MITSUI, Löhne 29. August 1980  
 Techn. Information Nr. 24 / 80

## Übergangsschwierigkeiten an der RD 350 LC

## Transition difficulties on the RD 350 LC

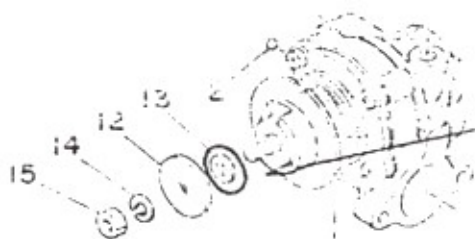
1. Stellen Sie den Förderbeginn der Ölpumpe mit dem Bowdenzug ein und prüfen bzw. stellen den Pumpenhub mit den Einstellscheiben auf folgenden Wert ein:

Kleinsten Pumpenhub (im Leerlauf) 0,15 - 0,20 mm

Nr. 13 ist die Einstellscheibe

Bitte sehen Sie sich hierzu auch die Seiten 2-13 bis 2-17 im Handbuch der RD 250/350 LC an.  
 Der Pumpenhub ist im Handbuch noch mit 0,20 - 0,25 mm angegeben, Sie können ihn aber auf 0,15 bis 0,20 mm reduzieren.

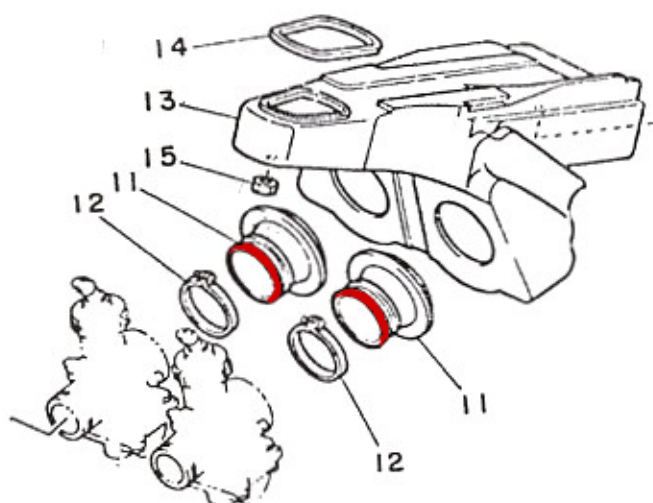
3. Eine Verengung der Luftzufuhr kann durch in Falten gelegte Ansaugschläuche hervorgerufen werden. Sie können die Falten glätten, indem Sie vom Ansaugstutzen (siehe Nr. 11 der Skizze) an der rot gekennzeichneten Fläche (Vergaserseite) einen 5 mm breiten Ring abschneiden.

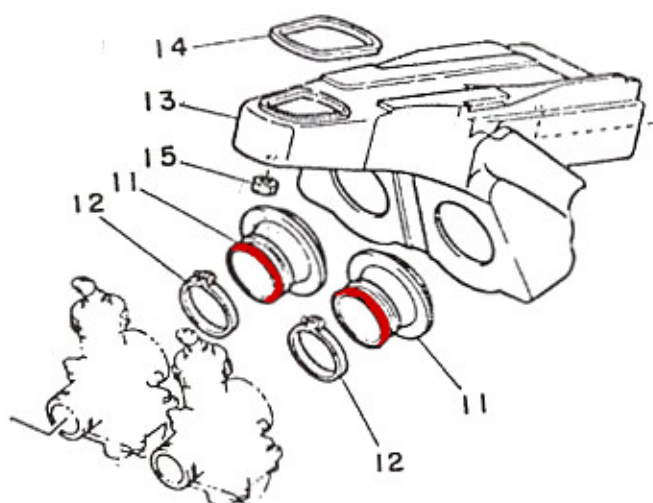
3. A constriction of the air supply can be caused by folded intake joints. You can smooth out the wrinkles by cutting the intake joint at the intake port side (see No. 11 in the sketch). Cut a 5 mm wide ring from the red marked area (carburetor side).
